24.14.A
De Waele - De Neef

OMV
nieuwe toestand
plan zolder

locatie Peter Benoîtlaan 229, 9000 Gent
datum 15.10.2025
schaal 1: 100

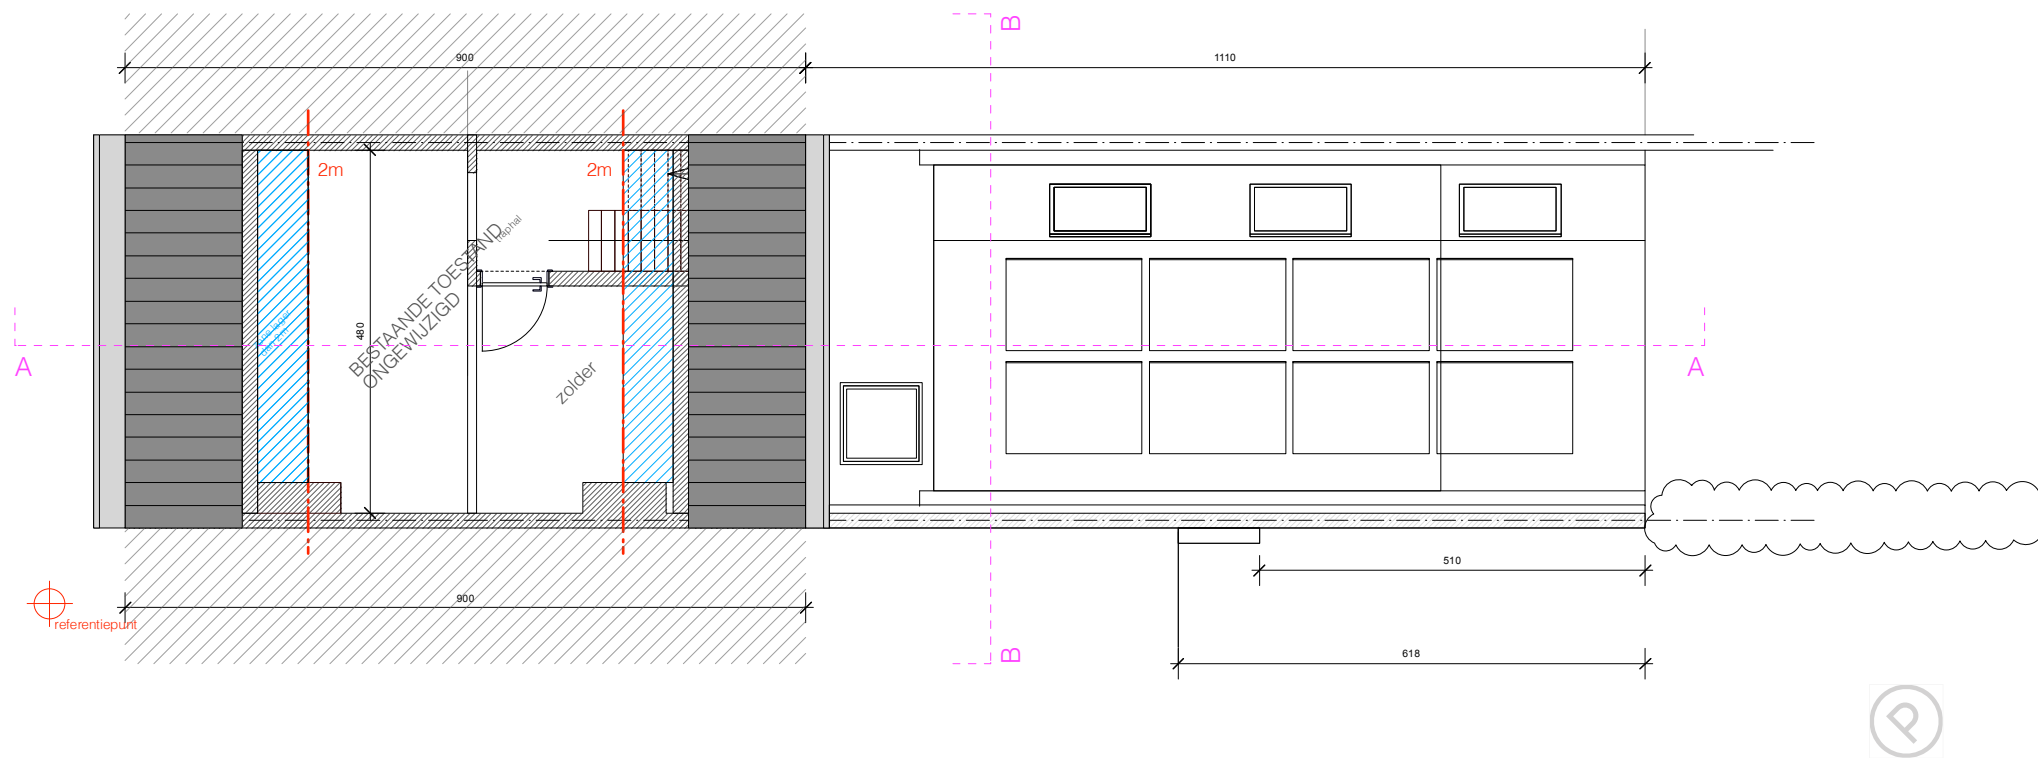
Volgende handelingen worden uitgesloten uit de vergunning:

Het bouwen van het overdekt terras wordt uitgesloten uit de vergunning; de bouwdiepte wordt beperkt tot 17,60 meter (gemeten vanaf de voorgevel). De zone kan wel verhard en gebruikt worden als (niet-overdekt) terras. De wijzigingen aan de scheidingsmuren zijn eveneens beperkt tot de diepte van 17,60 meter.
